PROCEDIMENTO

DI VERIFICA DI ASSOGGETTABILITÀ ALLA VALUTAZIONE AMBIENTALE

PER IL PIANO ATTUATIVO IN VARIANTE AL PIANO DI GOVERNO DEL

TERRITORIO RELATIVO ALL'AMBITO DI TRASFORMAZIONE AT-A.6

Di seguito si riportano un estratto della tavola “Scenario 2016 – Flussogramma del trasporto privato” del suddetto studio relativa agli assi viari caratterizzanti il contesto d’indagine e le relative quantificazioni numeriche con riferimento all’ora di punta del mattino.

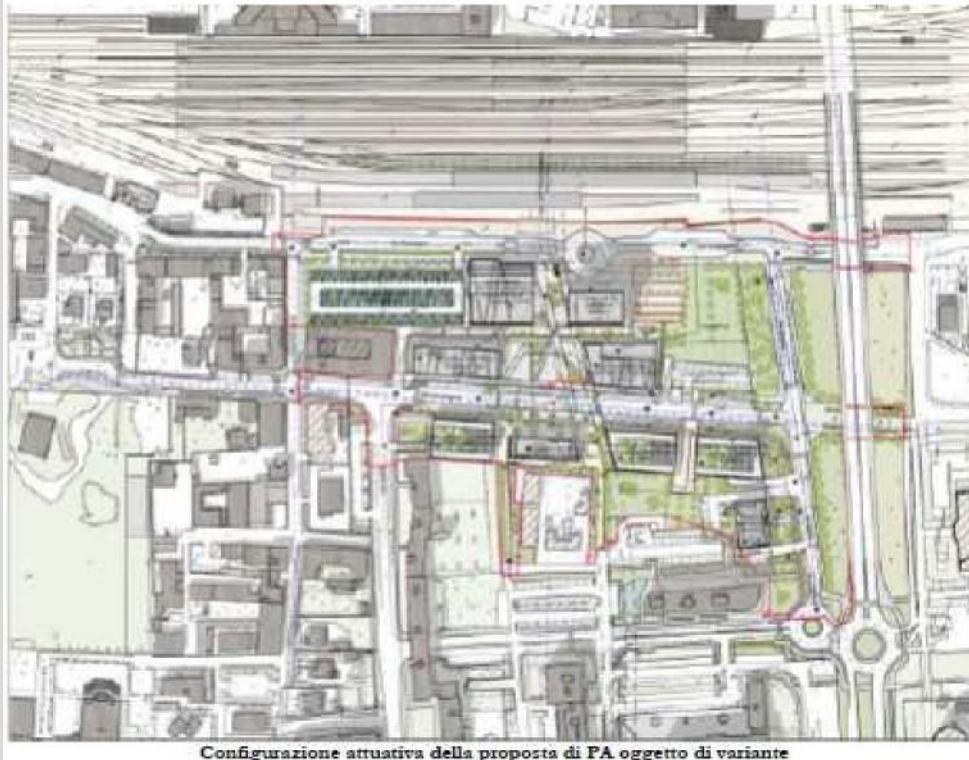
*Il PUMS evidenzia la presenza di importanti volumi di flussi veicolari circolanti sul cavalcavia Kennedy, con valori che si attestano nel range tra 1000-2000 veicoli equivalenti nell’ora di punta del mattino, mentre **sulla restante rete si segnalano volumi inferiori e associabili alla viabilità locale**”.*

Si prevede quindi un significativo incremento rispetto ai volumi attuali e non risultano agli atti ulteriori valutazioni eseguite in merito all’impatto viabilistico del nuovo comparto.

Come presentato nel *Rapporto Preliminare*, il confronto tra scheda di valutazione dell'ambito originaria e quella di variante restituisce lo stesso carico antropico stimato, restando invariate la spl massima realizzabile e le funzioni da insediare. Pertanto, il volume previsionale di abitanti equivalenti recepiti nell'area e il conseguente volume di traffico attratti/generati dall'attuazione del PA/variante non subiscono incrementi.

Fermo restando quanto sopra, in considerazione della molteplicità di interessi, di esigenze e di funzioni che ruotano attorno all'esteso nodo "Stazione" (che comprende anche l'ambito AT-A.6), l'Amministrazione ha ritenuto necessario dotarsi di un Piano Particolareggiato (PP) del Traffico per la zona Stazione, di prossima approvazione (PG 45280/2023). In particolare, il Piano ha elaborato un approfondimento che ha fornito indirizzi urbanistici in relazione al sistema della mobilità, degli spazi aperti e della sosta dell'area urbana a sud dell'ambito Stazione. In particolare, la progettazione dello schema insediativo dell'Ambito di Trasformazione dovrà tenere conto dei seguenti aspetti:
